美浜発電所保安規定審査資料	R0
提出年月日	2021年 5月18日

美浜発電所原子炉施設保安規定変更認可申請書

組織改正他に伴う保安規定の改正について

1. 組織改正の概要・目的 (1 / 3)

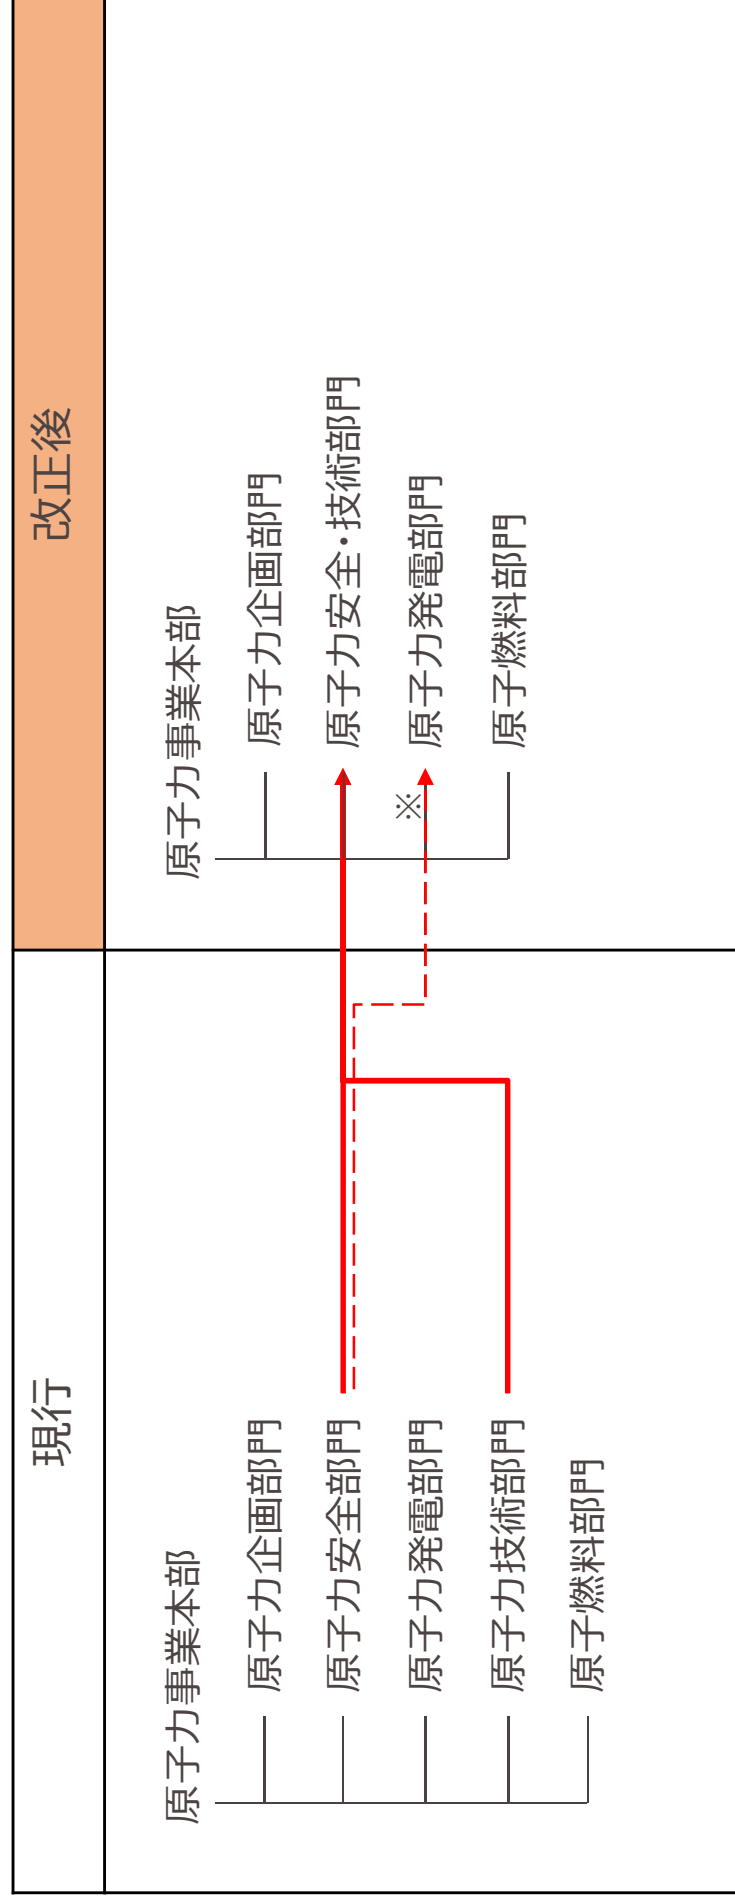
① 原子力安全部門と原子力技術部門の統合

原子力安全部門と原子力技術部門を統合し、原子力安全・技術部門とする。

技術部門の主たる業務である設備の設計や建設技術等の技術統括に関わる業務は安全部門が実施する安全評価、安全解析と密接に関連していることから、安全と技術の連動性を高め、更なる安全性の強化を図る。

1. 組織改正の概要・目的（2 / 3）

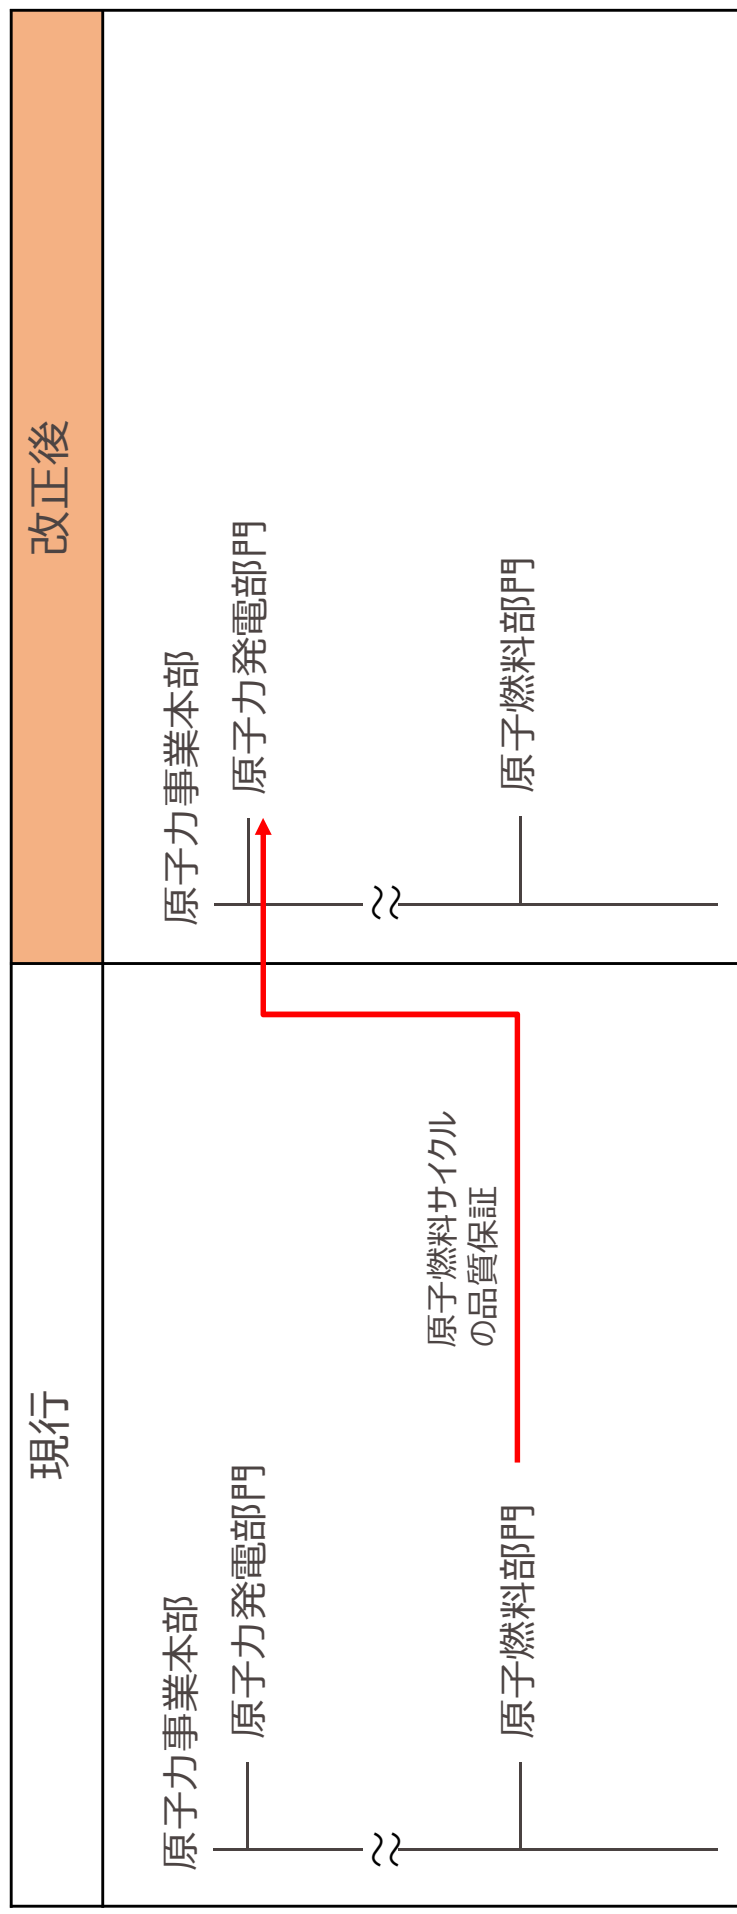
② 原子燃料部門の原子燃料サイクルに関する品質保証業務の原子力発電部門への移管
原子燃料部門の原子燃料サイクルに関する品質保証業務について原子力発電部門へ
移管する。

原子燃料サイクルに関する品質保証機能と原子力発電に関する品質保証機能を統合し、これまでの別々の組織で実施していた是正処置プログラム（CAP）等の業務を一本化することにより、それぞれの要員のスキル向上や業務の幅を広げ、品質保証活動全体としてより実効的な体制とする。

1. 組織改正の概要・目的 (3 / 3)

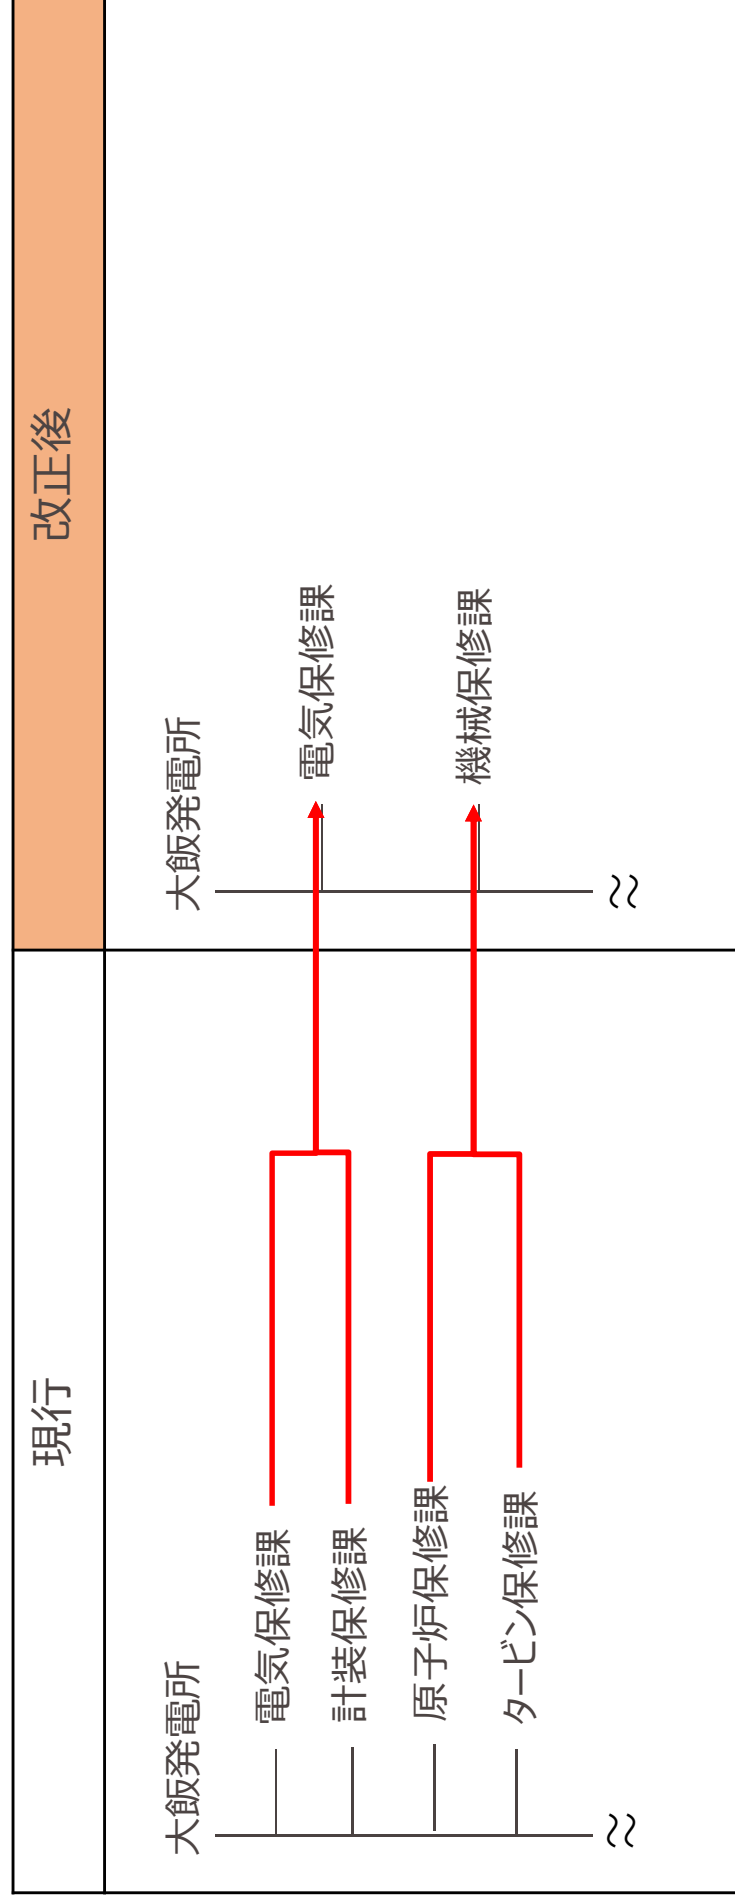
③ 大飯発電所の保修課の統合

大飯発電所の「電気保修課」と「計装保修課」と「原子炉保修課」と「タービン保修課」を統合し、それぞれ「電気保修課」「機械保修課」とする。

大飯発電所は3・4号が再稼働し、1・2号が廃止措置体制となっていることから、その状態に合わせた最適な組織体制の構築のため、保修課を統合し、それぞれの要員のスキル向上や業務の幅を広げること、更なる安全性の向上を図る。

5. 補足説明（2 / 2） 組織改正前後の要員について

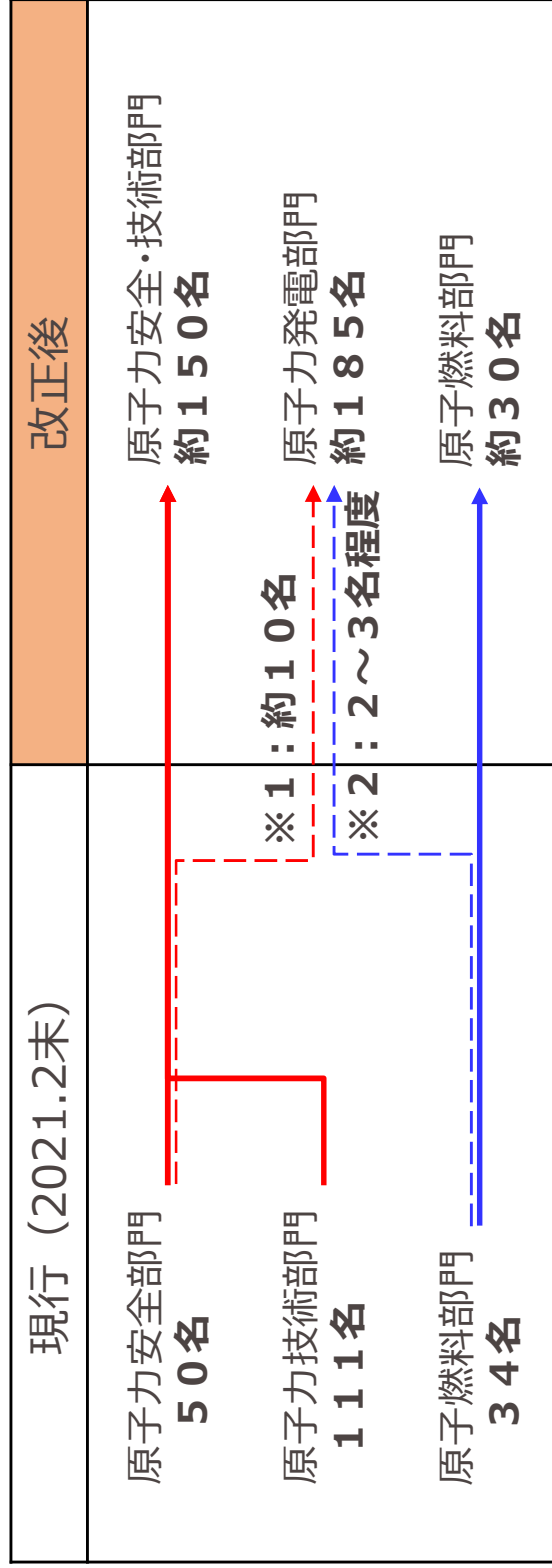
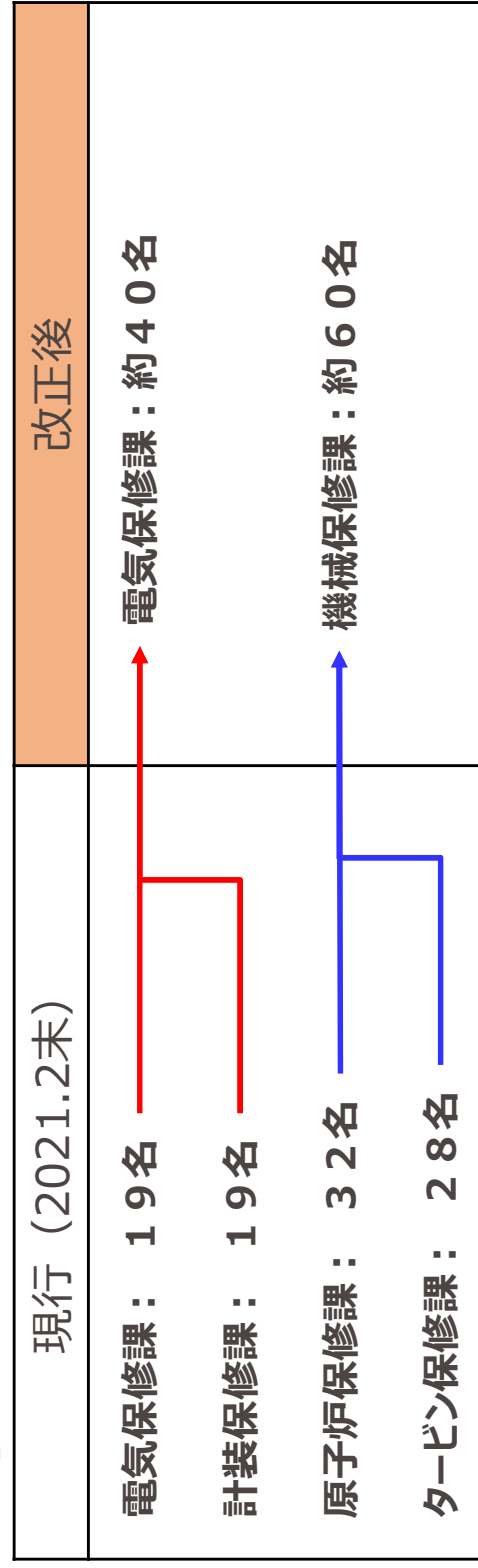
○今回の組織改正に伴い、部門間の要員異動はあるが、要員数の減少はない。

※1：核物質防護業務が原子力発電部門へ移管することに伴う、要員異動

※2：原子燃料サイクルの品質保証業務が原子力発電部門へ移管することに伴う、要員異動
